**CCR-VIA -- COMITATO DI COORDINAMENTO REGIONALE PER LA
VALUTAZIONE D'IMPATTO AMBIENTALE**

Giudizio n° 3306 del 10/12/2020

Oggetto: Realizzazione impianto fotovoltaico su ex-cava per una potenza di 7718,34 kw nel Comune di Atri

**Verifica di Assoggettabilità a VIA (art. 19 del D.Lgs. 152/06)
REALIZZAZIONE IMPIANTO FOTOVOLTAICO SU EX-CAVA
PER UNA POTENZA DI 7718,34 KW COMUNE DI ATRI E ROSETO (TE)**

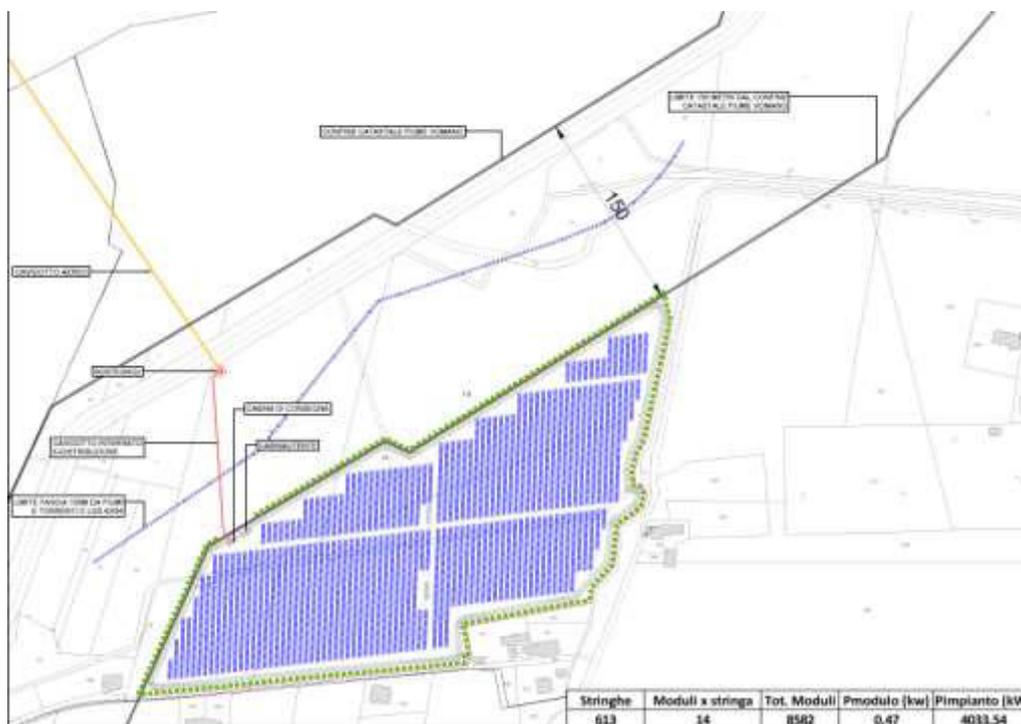
Il CCR VIA, esaminata la documentazione integrativa presentata dalla Ditta, in data 12/11/20 ha espresso il Giudizio n. 3281 di Rinvio per le seguenti motivazioni: **“Adeguare la documentazione progettuale arretrando l’area di impianto e le strutture correlate secondo i dettami della L.R. 18/1983”**. La ditta con nota n. 345376 del 17/11/20 ha inviato una planimetria aggiornata secondo quanto richiesto dal comitato e le proprie controdeduzioni al Giudizio 3281/20.

In particolare la ditta ha inviato la seguente planimetria aggiornata secondo le indicazioni del CCR VIA:

ed una nota di controdeduzioni al Giudizio citato nella quale il proponente osserva che:

- il comma 5 dell’art. 80 della L.R. 18/1983 sancisce che “le limitazioni stabilite ai precedenti commi [tra cui la fascia di rispetto ex art. 80, comma 3, che rileva ai fini della presente richiesta] non si applicano nel caso di realizzazione di opere pubbliche, di impianti tecnologici pubblici o di interesse pubblico”;

- l’art. 12 comma 1 del D.Lgs 387/03 recita “le opere per la realizzazione degli impianti alimentati da fonti rinnovabili, nonché le opere connesse e le infrastrutture indispensabili alla costruzione e all’esercizio degli stessi impianti, autorizzate ai sensi del comma 3, sono di pubblica utilità ed indifferibili ed urgenti”;

- il parere (riferimento prot. 419 del 30 novembre 2008) reso dalla Direzione Regionale Parchi, Territorio, Ambiente ed Energia avente ad oggetto “Impianti fotovoltaici. Parere sulle distanze” conclude in maniera inoppugnabile nel senso della inapplicabilità dell’art. 80 della LR 18/1983 alla realizzazione di impianti fotovoltaici.

Alla luce di quanto sopra non vi sono dubbi che l’impianto fotovoltaico di cui all’oggetto non risulti in contrasto con i criteri di cui all’art. 80 della L.R. 18/1983 e ss.mm.ii., trovando inequivocabilmente applicazione il citato comma 5 dell’art. 80 della L.R. 18/1983. Pertanto non si comprende e anzi si rivela ingiustificata la richiesta di traslare l’area di impianto e le strutture correlate secondo i dettami della L.R. 18/1983. D’altronde, la delocalizzabilità delle iniziative non è opzione contemplata dalla normativa regionale di riferimento e, in ogni caso e a tutto concedere, dovrebbe comunque sempre essere temperata con la sostenibilità dei relativi costi e

In alternativa il proponente potrà proseguire la procedura di VA presentando un nuovo progetto rispondente alle indicazioni fornite dal CCR-VIA con Giudizio n.3281 del 12/11/2020, arretrando l'area d'impianto e le strutture correlate secondo i dettami della L.R. 18/83 e ss.mm e ii..
